東海第二発電所

設計及び工事計画変更認可申請書

補足説明資料

日本原子力発電株式会社

図2 主要な耐圧部の溶接部に係る工事の手順と使用前事業者検査フロー

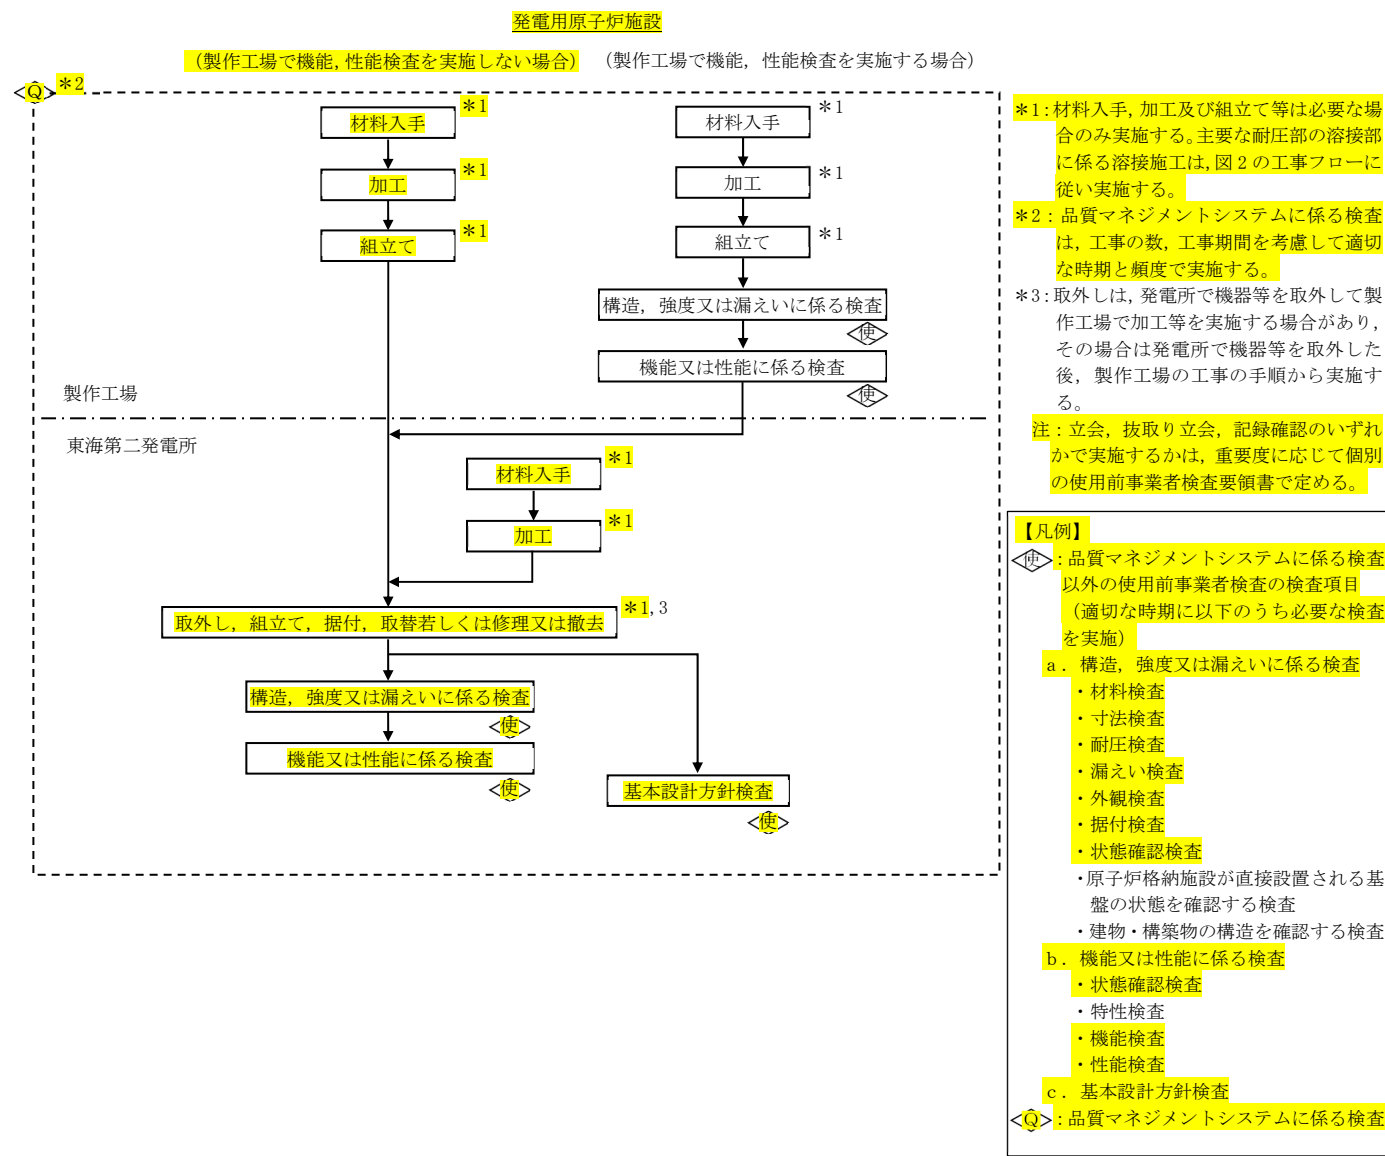
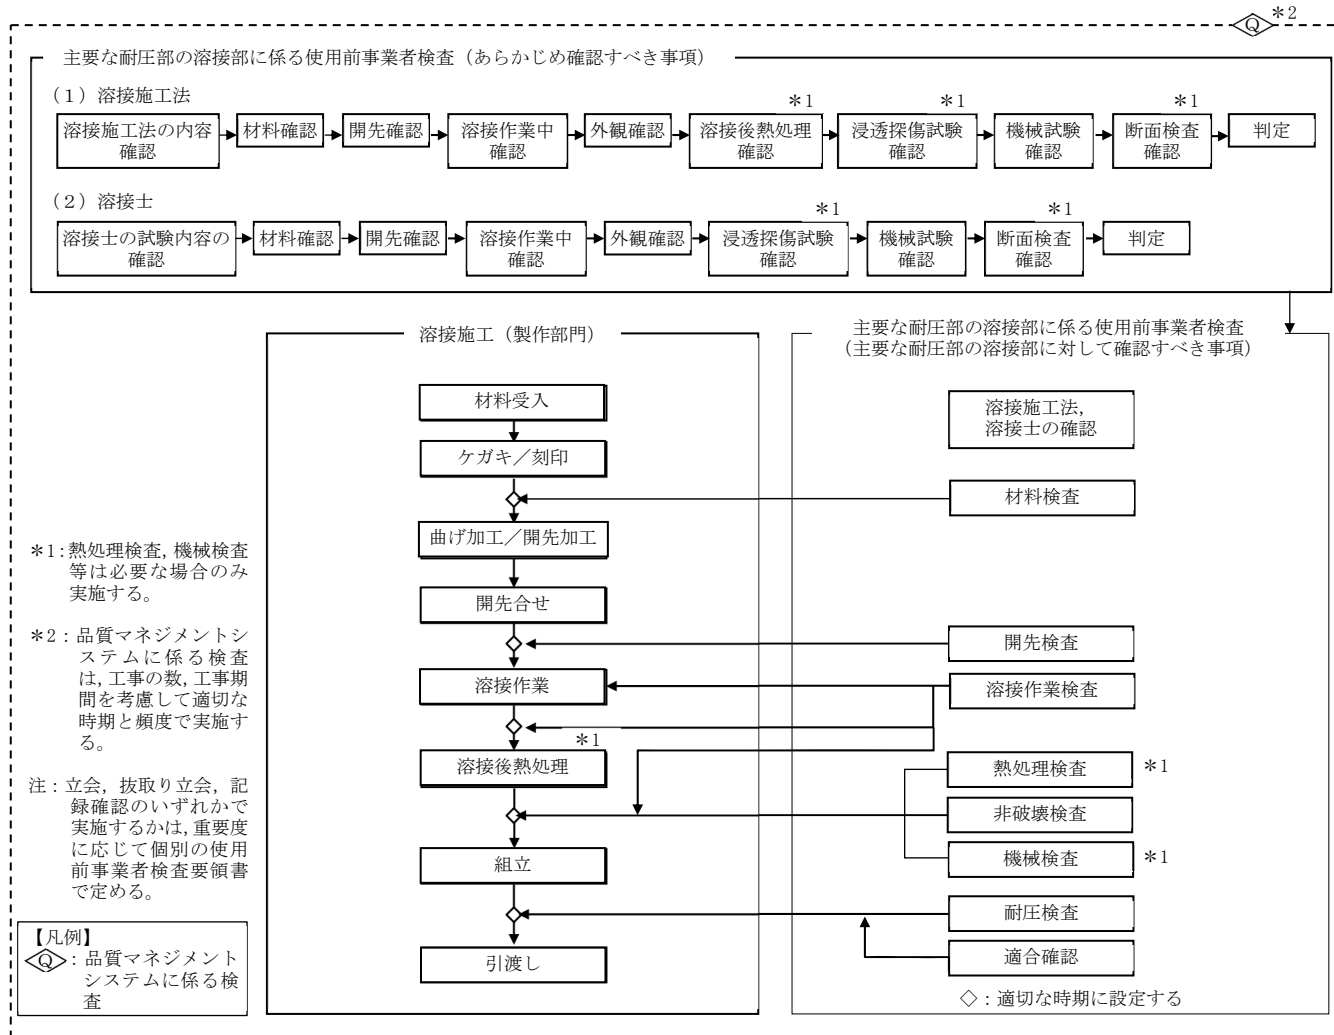
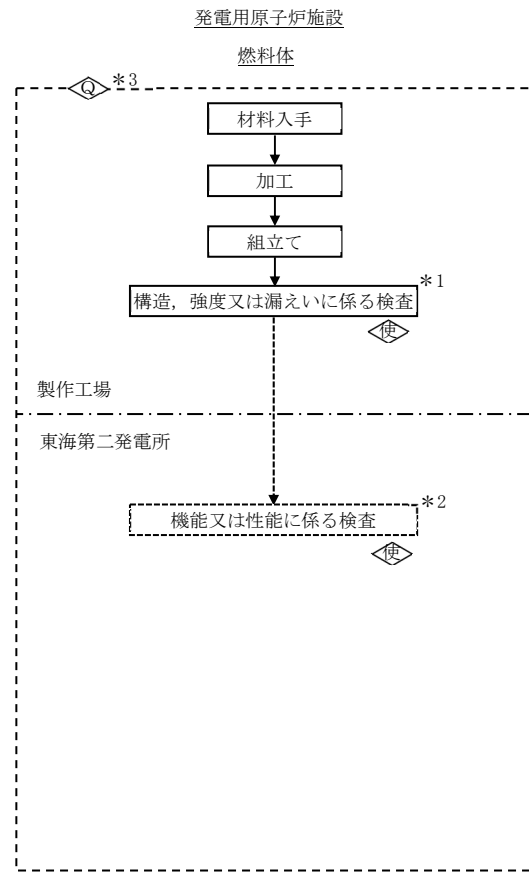
- h. 修理の方法は、基本的に「図1 工事の手順と使用前事業者検査のフロー（燃料体を除く。）」の手順により行うこととし、機器等の全部又は一部について、撤去、切断、切削又は取外しを行い、据付、溶接又は取付け、若しくは同等の方法により、同等仕様又は性能・強度が改善されたものに取替を行う等、機器等の機能維持又は回復を行う。また、機器等の一部撤去、一部撤去の既設端部について閉止板の取付け、熱交換器又は冷却器の伝熱管への閉止栓取付け又は同等の方法により適切な処置を実施す

図4 ケーブル処理室用配管システムの変更前後

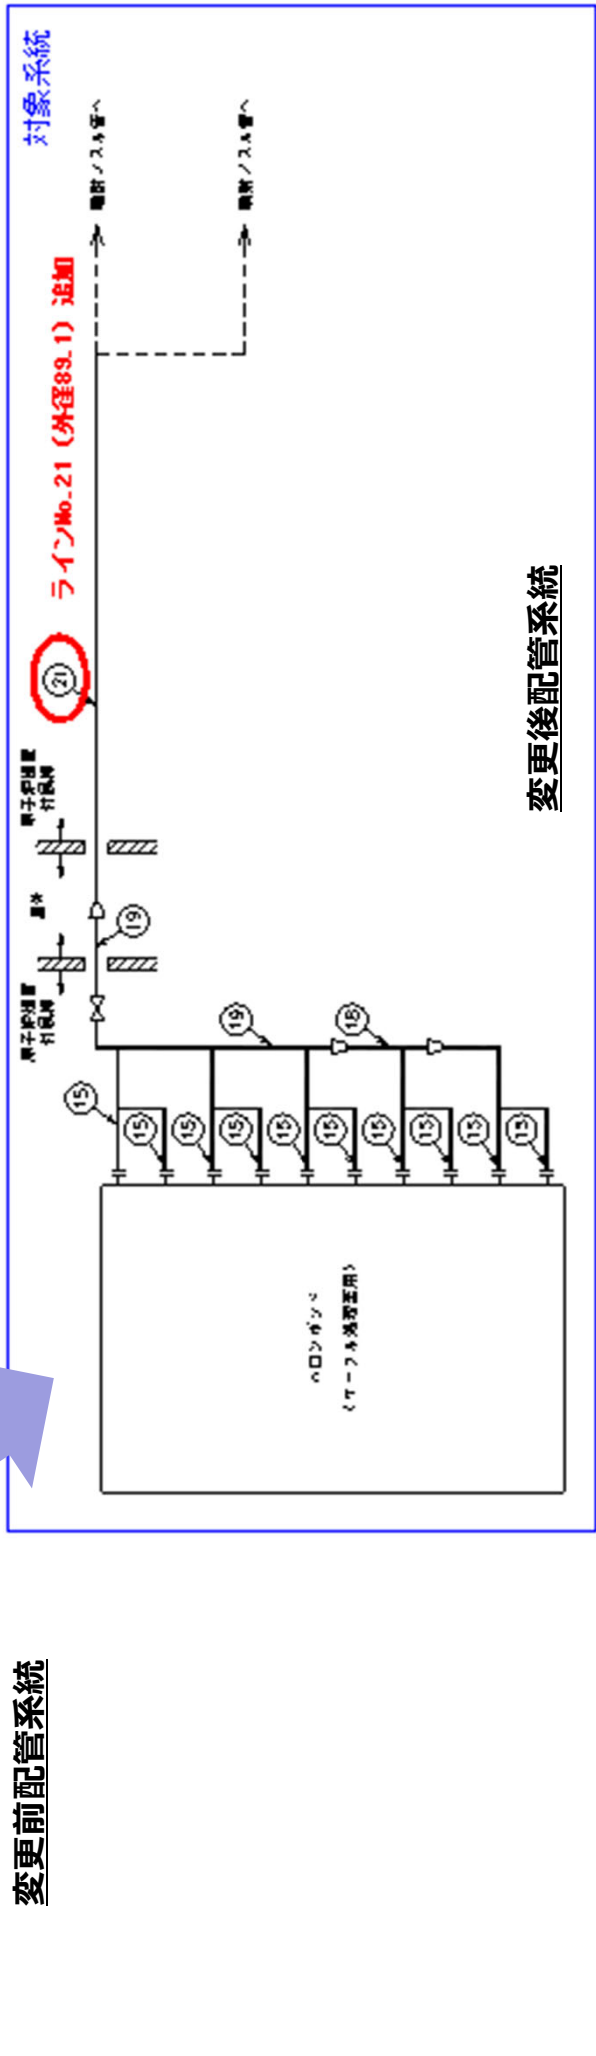
変更前 **変更後**
外径: **60.5, 76.3, ①114.3 ⇒ 60.5, 76.3, 114.3, ②189.1 (追加)**
 ①9ラインを短くし, ②1ラインを追加する

変更後配管系統
 図5 高圧炉心スプレイズ系ターボモーター駆動用配管系統の変更前後

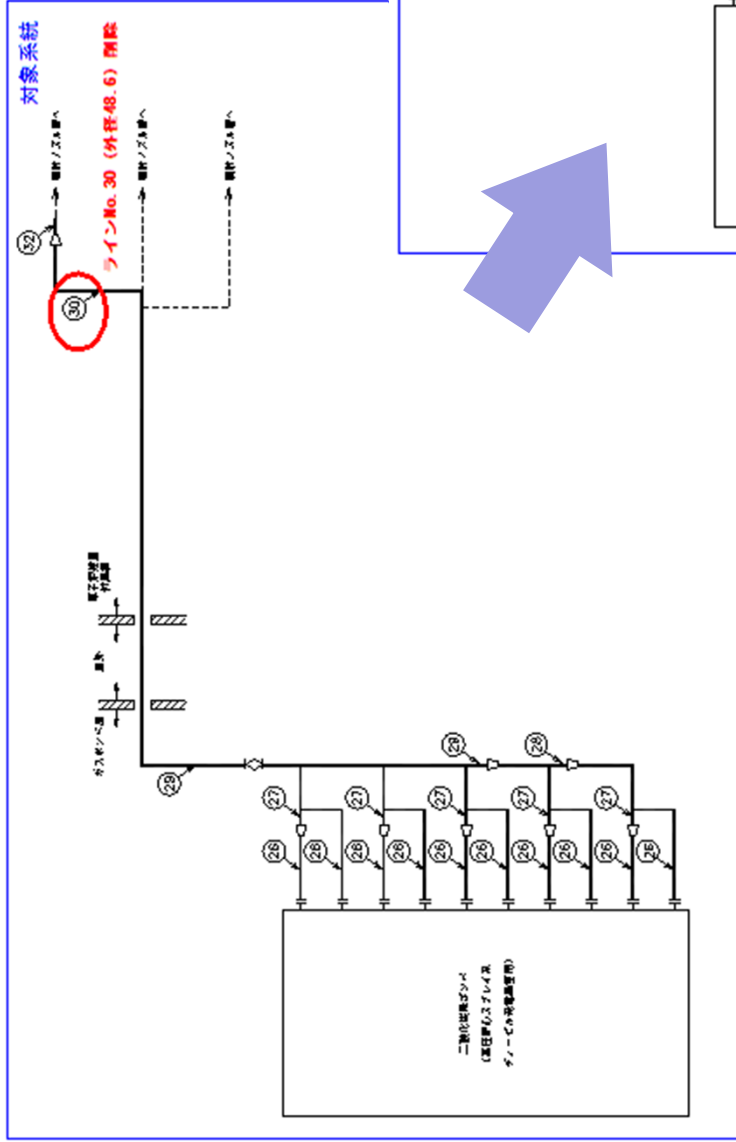
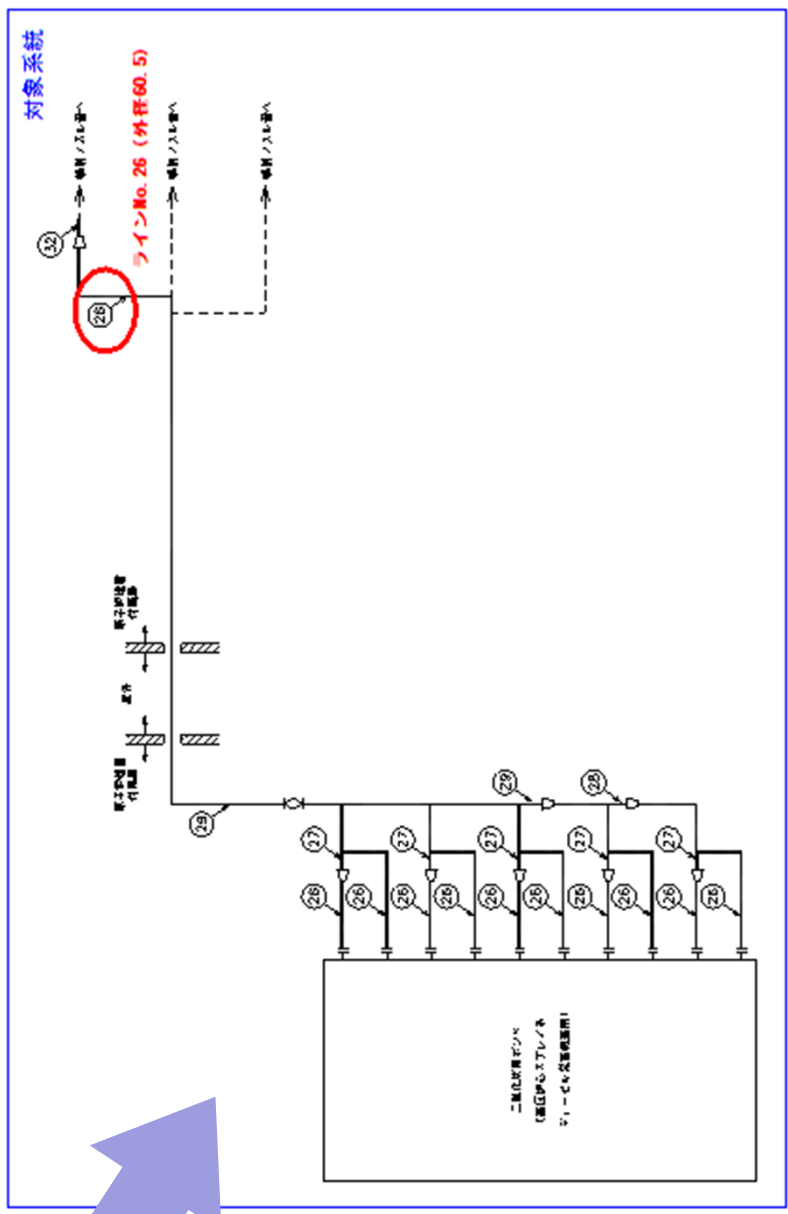
外径:
変更前
 ②⑥60.5, 76.3, 89.1, 114.3, ③⑩**48.6(削除)**, 34.0
変更後
 ⇒ 60.5, 76.3, 89.1, 114.3, 34.0
 ③⑩のラインをやめ, ②⑥のラインサイズとする

図1 RCW熱交換器の伝熱面積 (公称値) の設定方法

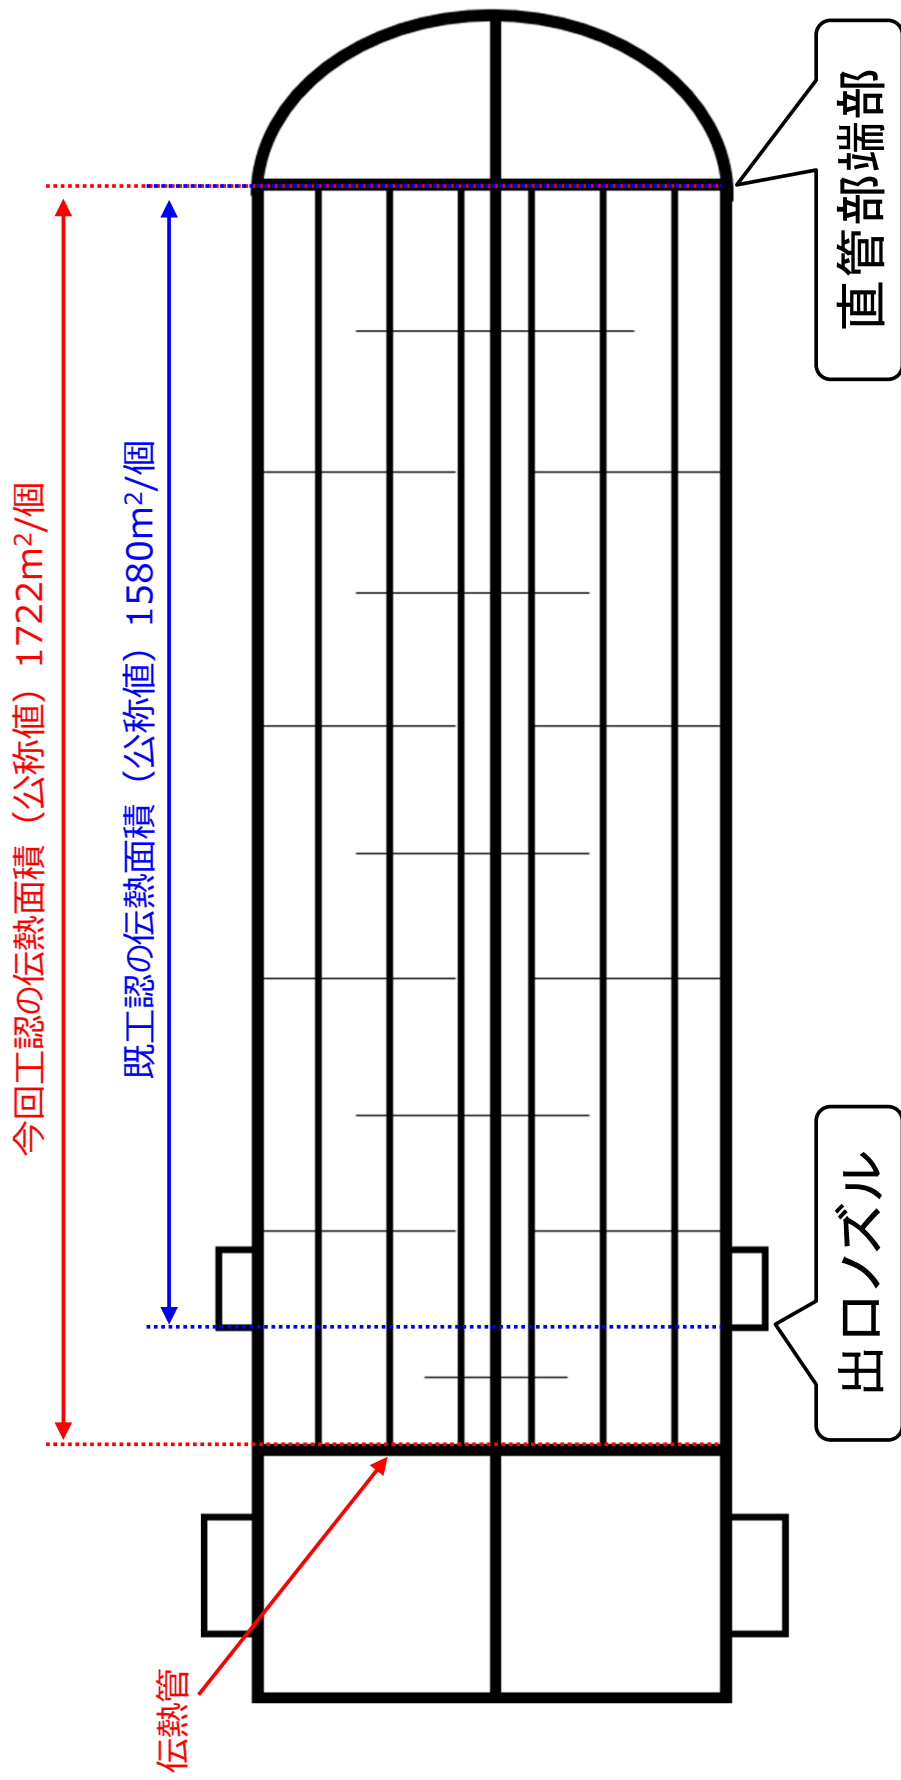
- ◆ 既工認では、**出口ノズルの位置から直管部端部までの伝熱管表面積**を伝熱面積 (公称値) としていた。
- ◆ 今回工認では、**残留熱除去系熱交換器伝熱面積 (公称値) の考え方に合わせて、伝熱管接液部の全表面積**を伝熱面積 (公称値) とする。

図2 CUW非再生熱交換器の伝熱面積 (公称値) の設定方法

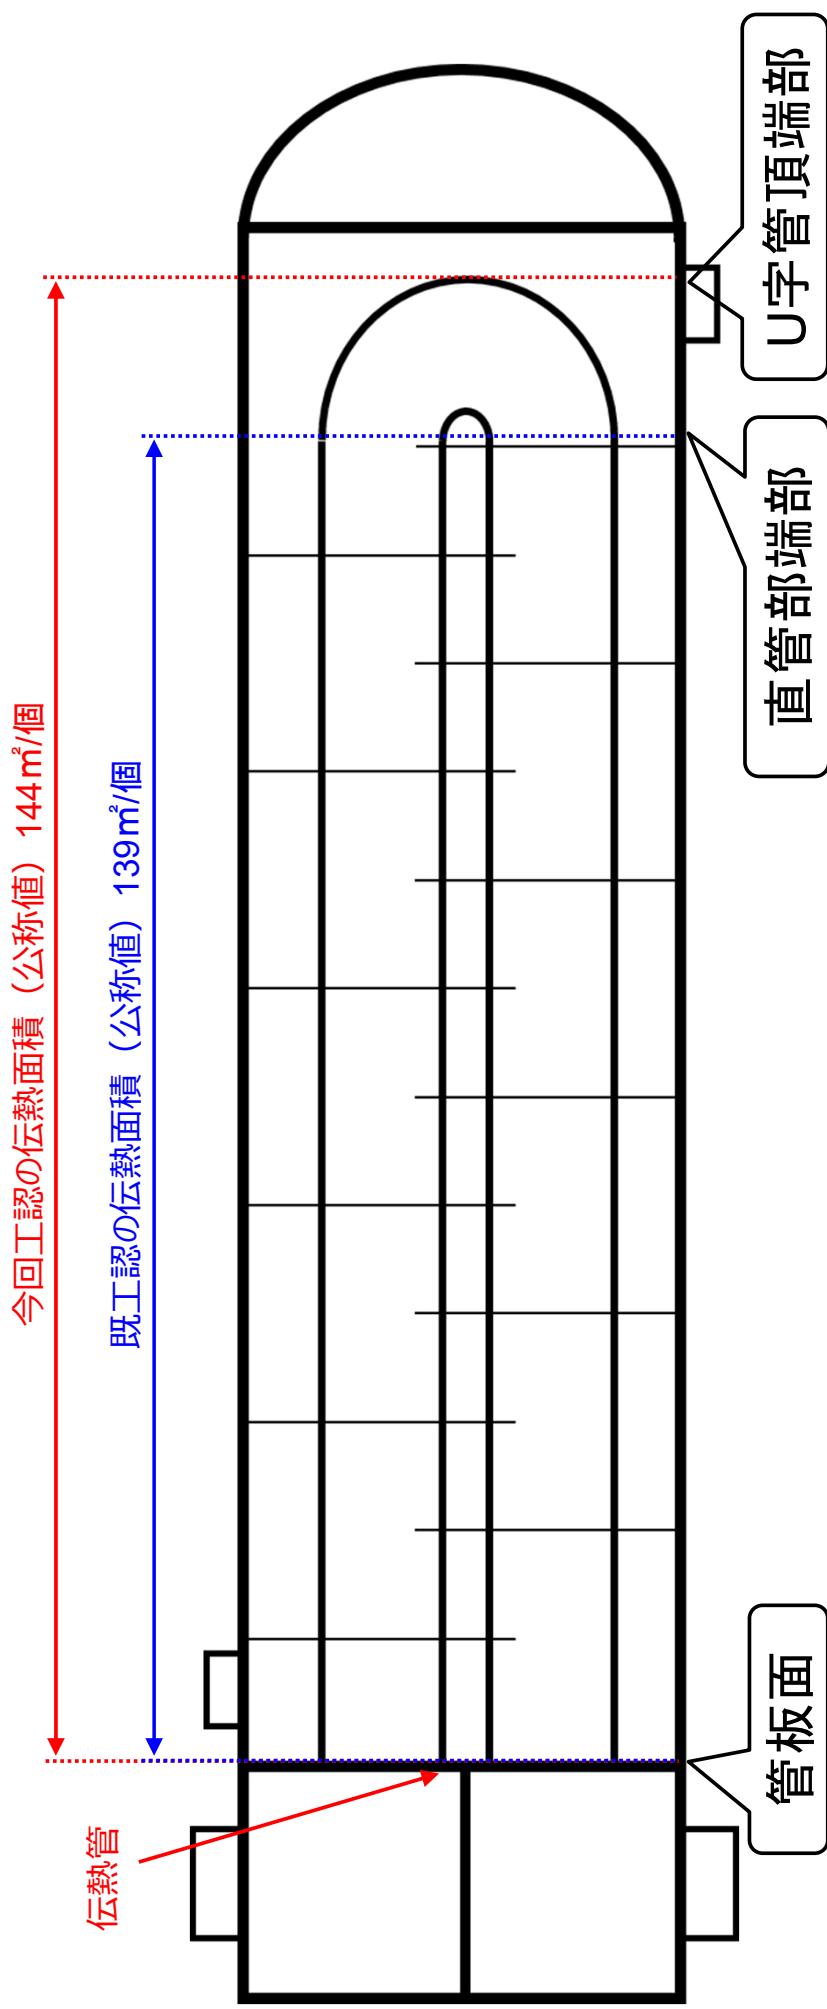
- ◆ 既工認では、**管板面の位置から直管部端部 (U字管除く)** までの**伝熱管表面積**を伝熱面積 (公称値) としていた。
- ◆ 今回工認では、**残留熱除去系熱交換器伝熱面積 (公称値) の考え方に合わせて、**伝熱管接液部の全表面積**を伝熱面積 (公称値) とする。**
